Veřejná zakázka:	Sanatorium Pálava
Číslo SoD:	JMK087036/23/OINV
ID SoD:	24834035
Věc:	Pokyn k variaci
Související korespondence:	Požadavek na návrh Variace č. 4 Návrh Variace č. 4 Komentář CDE č. 23
Datum podpisu Sod:	22. 11. 2023
Datum zveřejnění Sod:	22. 11. 2023
Související Pod-čl. Smlouvy:	13.1, 13.3
Adresováno Zhotoviteli:	„Společnost Sanatorium Pálava VCES – SPIE Stangl“ Vážní 456, 503 41 Hradec Králové tvořená společníky: VCES a.s. („správce“), Českomoravská 2420/15, 190 00 Praha 9 SPIE Stangl Technik spol. s r.o. („společník“), Dobronická 1256, 148 00 Praha 4 – Kunratice

Pokyn k Variaci č. 4: Příprava rozvodů stlačeného vzduchu

Tato Variace náleží k Milníku č. 10: Dodání rozvodů technologie (VZT, ZTI).

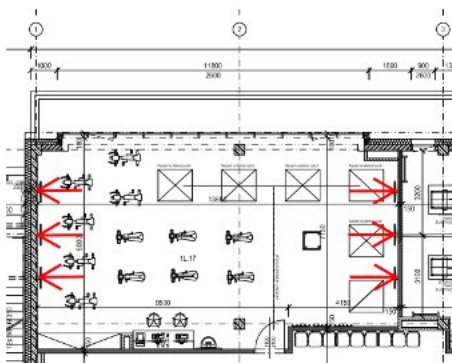
- **Původní řešení:**

Rozvod stlačeného vzduchu nebyl součástí zadání.

- **Nové řešení:**

Požadavek:

Zhotovitel vyprojektuje, zkoordinuje a realizuje potrubní přípravu (DN 20/25) pro stlačený vzduch v místnosti 1L.17 (3 vývody pod televizemi v ose 1 ve stěně a 3 vývody v ose 3 pod televizemi ve stěně, viz Příloha č. 1). Ukončeny budou kulovým kohoutem a zátkou. Příprava bude obnášet pouze rozvody a nalezení vhodného místa pro kompresor (viz Příloha č. 2) v 2.PP.

Návrh:

Ze strojovny umístěné v 2pp. bude realizován rozvod pozinkový se šroubovými spoji, a to do celkem 6 míst vývodů v tělocvičně 1L.17 zakončeny kulovým kohoutem DN20 s vnitřním závitem. Rozvody jsou zaneseny a součástí projektu ZTI. Součástí dodávky není kompresor na stlačený vzduch ani jeho instalace a zapojení.
